東海第二発電所

「実用発電用原子炉に係る発電用原子炉設置者の
重大事故の発生及び拡大の防止に必要な措置を実施
するために必要な技術的能力に係る審査基準」への
適合状況について
審査会合における指摘事項の回答

平成29年9月13日
日本原子力発電株式会社

図1 参集に係る所要時間と参集する災害対策要員数

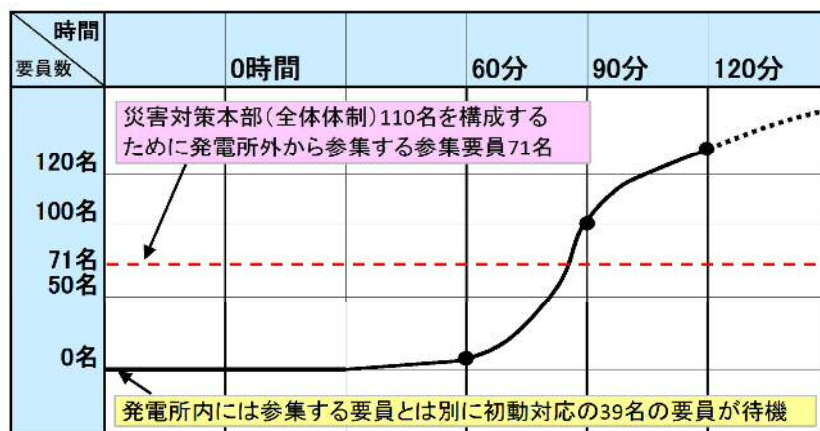
- 参集要員に期待する時間に関して、招集からの時間及びその時点における参集要員数を、重大事故等時及び大規模損壊の発生時について整理し、説明すること。

- 災害対策本部を構成する要員(110名)のうち、発電所内に待機している初動対応を行う要員(39名)以外の要員(71名)が発電所に参集。
- 参集訓練の結果から、事象発生から120分以内に、災害対策本部を構成する要員は参集可能と評価。(表1, 図1)
- 重大事故等対策の有効性評価において、参集要員が対応する活動は事象発生から約180分(3時間)以降であり、この時点までに発電所外から参集することは可能である。(表2)

図2 津波発生から到達までの対応の流れ

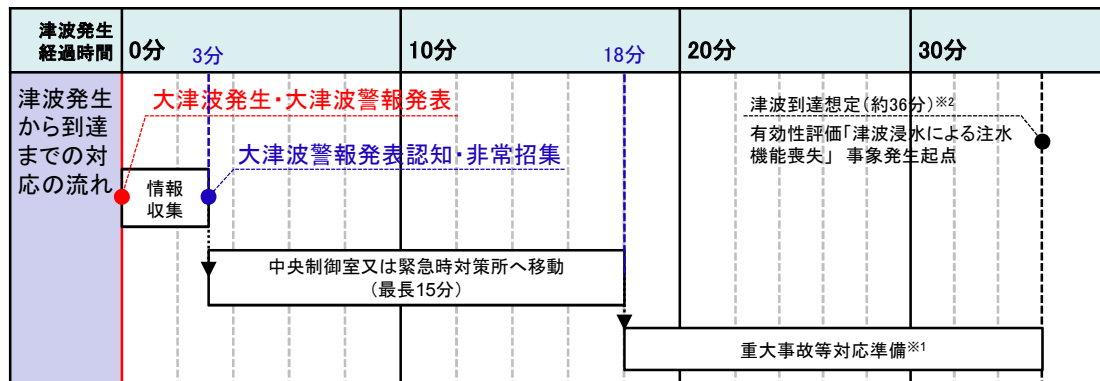
- 事故シーケンスグループ「津波浸水による注水機能喪失」では、敷地に津波が到達した時点を事象発生の起点としているが、実態として、津波が到達するまでは時間遅れがあると考えられるため、その間の対応について整理して提示すること。

- 大津波警報発表後、約3分で大津波警報発表情報を認知し、警戒事態を発令(非常招集)する。
- 警戒事態発令後、発電所構内の常駐する災害対策要員のうち、運転班員は中央制御室、その他の要員は緊急時対策所に向かう。
(図3)
- 中央制御室又は緊急時対策所への移動時間は、最長経路でも約15分で到着し、到着後、対応準備※¹を行う。
- なお、津波到達※²は発生から約36分後であることから、大津波警報発表から津波到達までに上記場所に移動可能である。
